CONTESTACIÓN A CONSULTAS DE LA LICITACIÓN 6012300388 – SUMINISTRO DE MANGUERAS ANTIVIBRATORIAS PARA EL MANTENIMIENTO DEL SISTEMA DE CLIMATIZACIÓN DE LOS TRENES DEL MATERIAL MÓVIL DE METRO DE MADRID

Consulta 2:

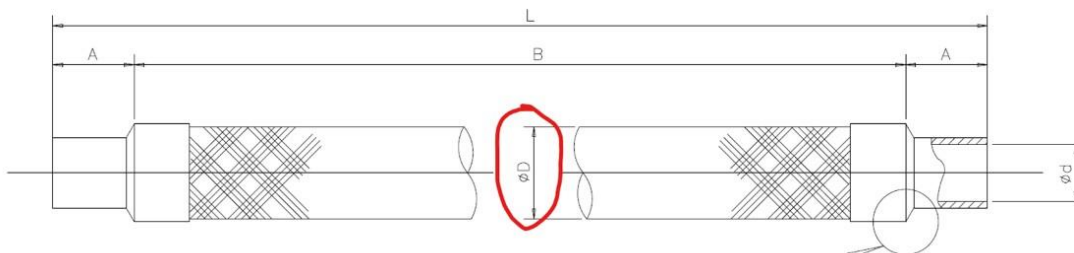
El diámetro exterior de la manguera, ¿puede ser ligeramente diferente al del indicado en plano? Por ejemplo, en la manguera de 5/8", en plano se indica 27mm, pero según el fabricante, para una manguera con una capa de trenzado, el diámetro exterior es 25.5mm. Por supuesto, las dimensiones importantes que aseguren la compatibilidad con el resto de sistema, longitud del casquillo, diámetro interior, espesor, así como la longitud del propio latiguillo, serán las indicadas en PPT y plano.

En relación con su consulta, les informamos de que no existe inconveniente en que el valor del diámetro exterior sea ligeramente diferente, siempre que se asegure idénticas funcionalidades, características y prestaciones de la manguera original.
